CITTÀ DI ALBANO LAZIALE

**Osservazioni e pareri sul polo
impiantistico denominato
“Parco delle Risorse
Circolari”**

14 ottobre 2025

FIG. 8: Balance, critical areas and attention areas in the CAHU. LEGEND: 1) Ground water basin boundary; 2) Critical area; 3) Attention area; 4) Reference number.

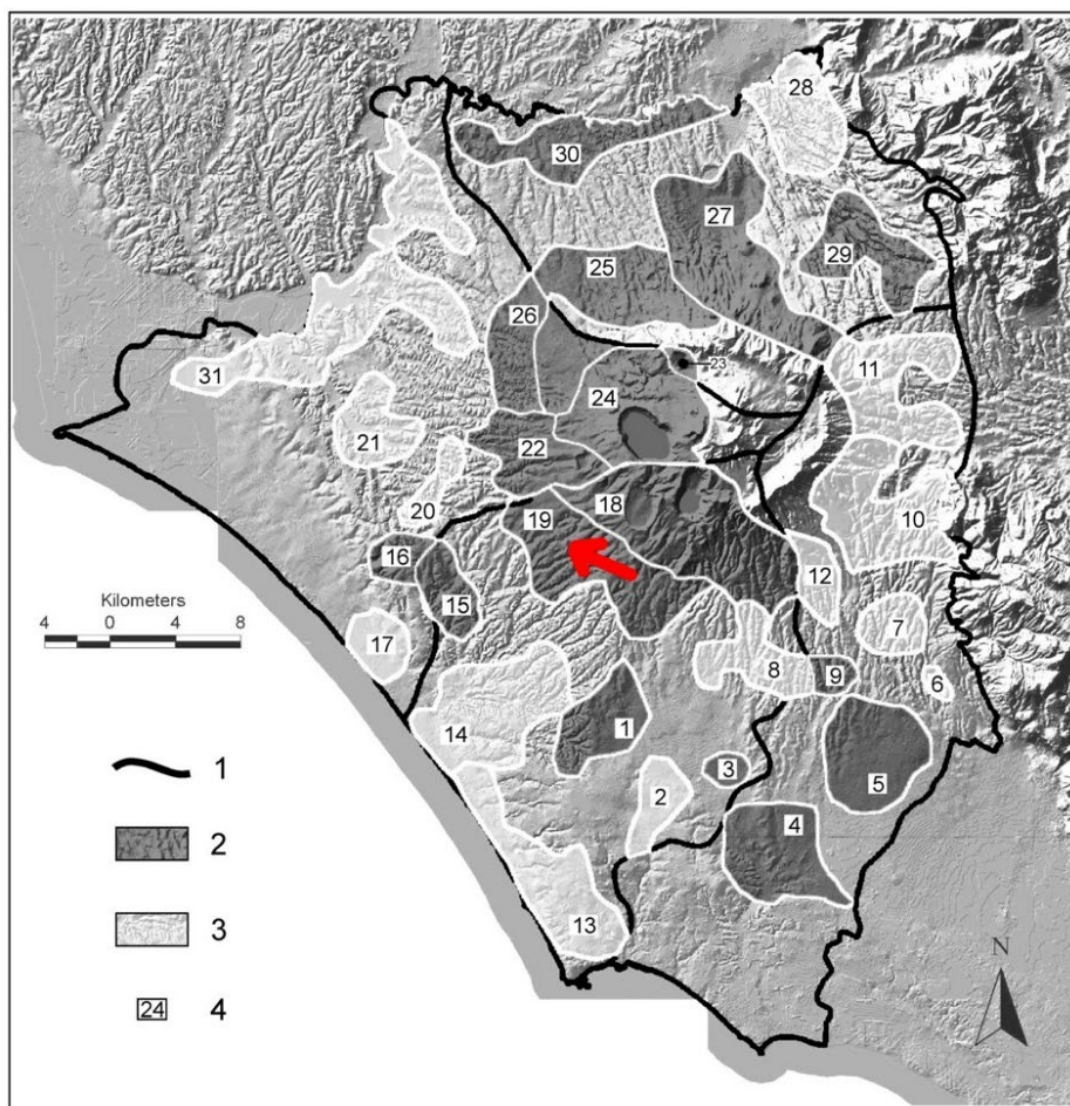
La previsione di perforare due nuovi pozzi, sebbene presentata come soluzione di emergenza, solleva il problema più critico. L'area di progetto è stata classificata come "critica per i prelievi idrici" (Area Critica A4) dalla già citata DGR n. 445/2009, parte dei provvedimenti per la tutela degli acquiferi dei Colli Albani. Tale normativa stabilisce il divieto di nuove attività di ricerca e prelievo delle acque sotterranee nell'area in questione; una restrizione che rende l'ipotesi del ricorso ai pozzi, anche in emergenza, non ammissibile.

Fonte: da Capelli e Mazza (2005). La freccia indica il sito del termovalorizzatore, che ricade nell'area critica n. 19, la quale a sua volta confina verso monte con le aree critiche n. 18 e n. 22.
